关于FX5U CPU模块的外观变更的通知

2022年4月(2023年2月修订B版)

FX5U-32MR/ES、FX5U-32MT/ES、FX5U-32MT/ESS、FX5U-32MR/DS、FX5U-32MT/DS、FX5U-32MT/DSS、
FX5U-64MR/ES、FX5U-64MT/ES、FX5U-64MT/ESS、FX5U-64MR/DS、FX5U-64MT/DS、FX5U-64MT/DSS

3.1 内置以太网通信连接器的开口部尺寸

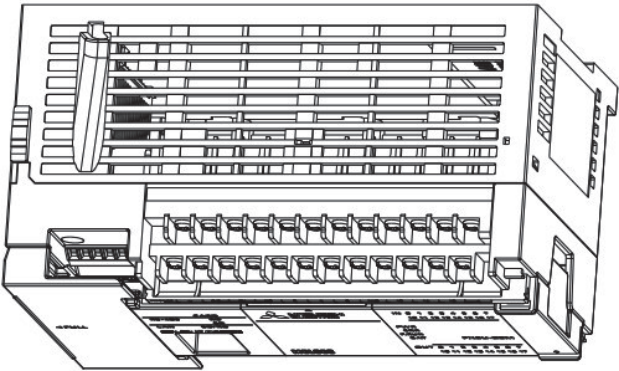
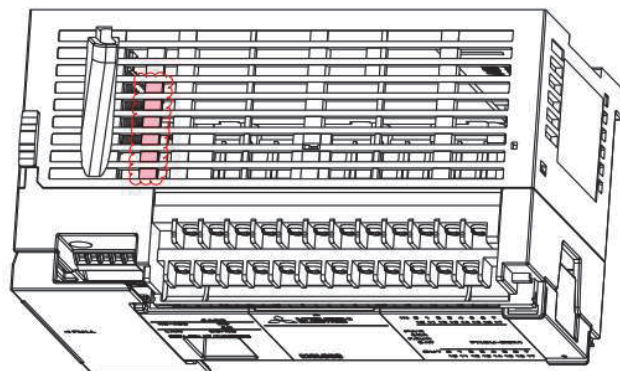
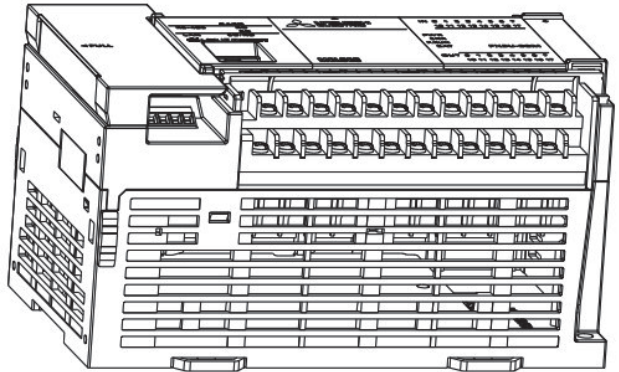
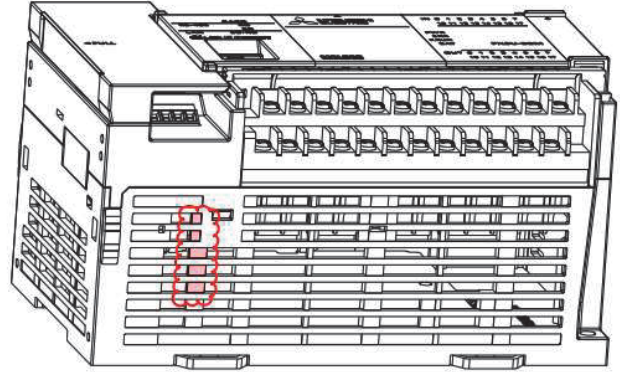
变更内置以太网通信连接器的开口部尺寸。

将(1)的尺寸扩大0.5mm。

将(2)的尺寸扩大1mm。

3.2 添加连接形状

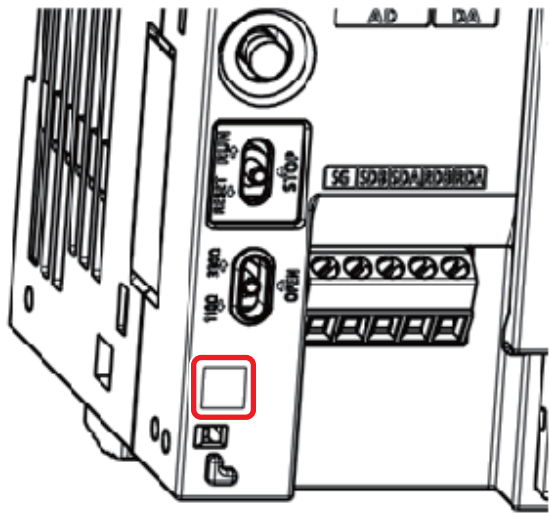
在FX5U-32□的模块外壳上面和下面的缝隙部，各添加1处连接形状。
